Добавление 100 — Правила № 101 ООН

Пересмотр 3 — Поправка 10

Дополнение 11 к поправкам серии 01 — Дата вступления в силу: 22 июня 2022 года

**Единообразные предписания, касающиеся официального
утверждения легковых автомобилей, приводимых в движение
только двигателем внутреннего сгорания либо приводимых
в движение при помощи гибридного электропривода, в отношении
измерения объема выбросов двуокиси углерода и расхода топлива
и/или измерения потребления электроэнергии и запаса хода на
электротяге, а также транспортных средств категорий M₁ и N₁,
приводимых в движение только при помощи электропривода,
в отношении измерения потребления электроэнергии и запаса хода
на электротяге**

Рис. 1

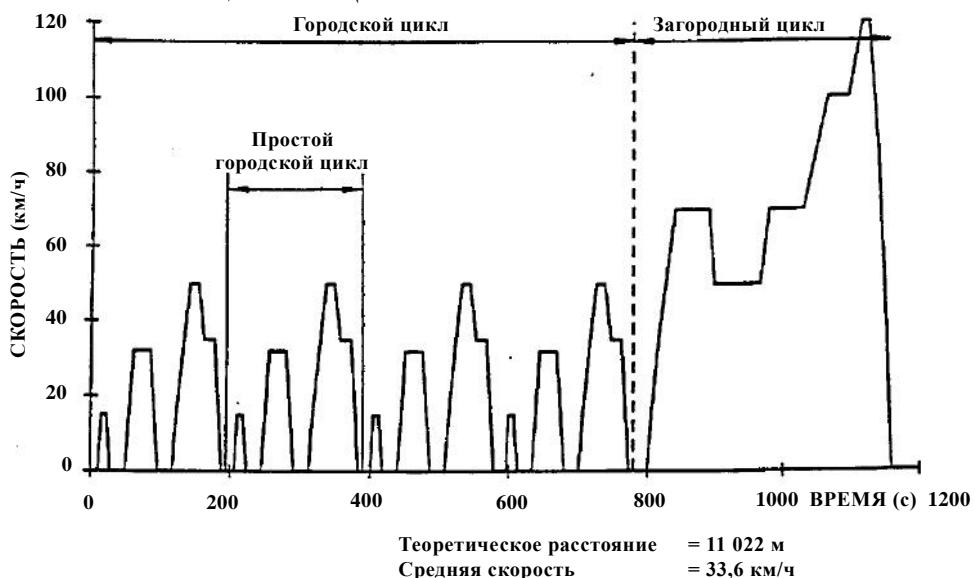
Пункты I, I.1, I.2 и I.3 пронумеровать как пункты 2, 2.1, 2.2 и 2.3 соответственно и изменить следующим образом:

Испытательный цикл НЕЕЦ состоит из двух этапов (см. рис. 1):

Рис. 3а

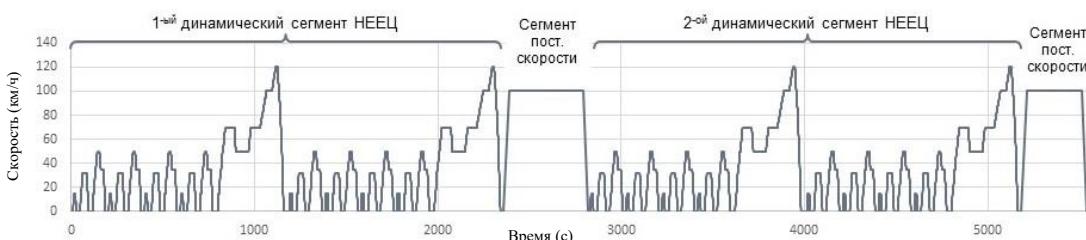
Включить новый пункт 3 следующего содержания:

Сокращенная последовательность испытания НЕЕЦ включает два динамических сегмента НЕЕЦ (DS_1 и DS_2) в сочетании с двумя сегментами постоянной скорости (CSS_M и CSS_E), как показано на нижеследующем рисунке.

Динамические сегменты DS_1 и DS_2 НЕЕЦ используются для расчета потребления электроэнергии. Сегменты постоянной скорости CSS_M и CSS_E призваны уменьшить продолжительность испытания за счет более быстрой разрядки ПСАЭ по сравнению с процедурой испытания НЕЕЦ с прогоном по последовательным циклам.
